CONCEPTO DE LA SUPERVISION DEL CONTRATO DE OBRA 023-2026 RESPECTO A LA SOLICITUD DE ADICIONAL EN VALOR Y TIEMPO

OBJETO: OBRAS VARIAS PARA ADECUACIONES LOCATIVAS EN LA ZONA DE TALLERES DE LAS DIFERENTES ESPECIALIZACIONES Y ARREGLOS INTERNOS EN LOS TALLERES DE DIBUJO TECNICO, ELECTRONICA Y ELECTRICIDAD 3 EN LA SEDE A - PRINCIPAL DE LA INSTITUCION EDUCATIVA TECNICO SUPERIOR INDUSTRIAL DE BARRANCABERMEJA.

CONTRANTE: I.E. TECNICO SUPERIOR INDUSTRIAL DE BARRANCABERMEJA

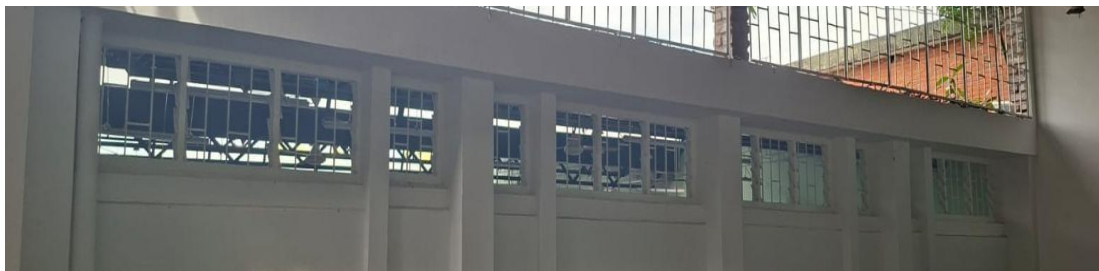
2. Aula electricidad 3 parte 1: Una vez comenzada la realización de la actividad se evidencia que las tejas No. 5 no quedan a la par con las tejas del salón continuo por lo cual quedarían disparejas, por ello se recomienda la instalación de tejas No. 10 para que coincidan con el largo de las tejas instaladas en el salón continuo y adicional debido al peso de las tejas se requiere. fabricar más cantidad de estructura metálica.

3. **Aula Electricidad 3 parte 1:** Se sugiere adicionar 6 m2 de división, toda vez que al instalar la división en la medida contratada queda un espacio hueco en la parte de arriba la cual estéticamente no se ve bien y puede prestarse para que los estudiantes tienen cosas en el cielo raso del aula continua.

Que en visita a cada aula se confirma y ratifica la necesidad de Desmonte de 86 m2 cielo raso de superboard existente e instalación de 86 m2 de pvc en el aula de dibujo técnico, Extensión de tejas en techo por ingreso de agua, incluye suministro e instalación de 9 tejas # 10, fabricación de estructura metálica para soportar tejas, la Instalación de división de 38 m2 en superboard, Instalación de malla electrosoldada en ventanal 6m * 50 cm parte superior, Fabricación de estructura y ganchos para ventiladores de techo en el aula de electricidad 3 parte 1, desinstalación de pestañas de aluminio en ventanas para instalación de vidrios en las mismas, incluye resane y pintura de marcos de ventanas, desinstalación de laminas de superboard, desinstalación de ventana (cubierta por las láminas de superboard), demolición de muro en concreto, modificación de ventana de la parte de arriba.

Que de acuerdo a lo anterior se considera que es necesario acceder a la solicitud del contratista en cuanto a las actividades adicionales por lo cual también se hace necesario el ampliar el plazo de ejecución en tres días calendarios más.
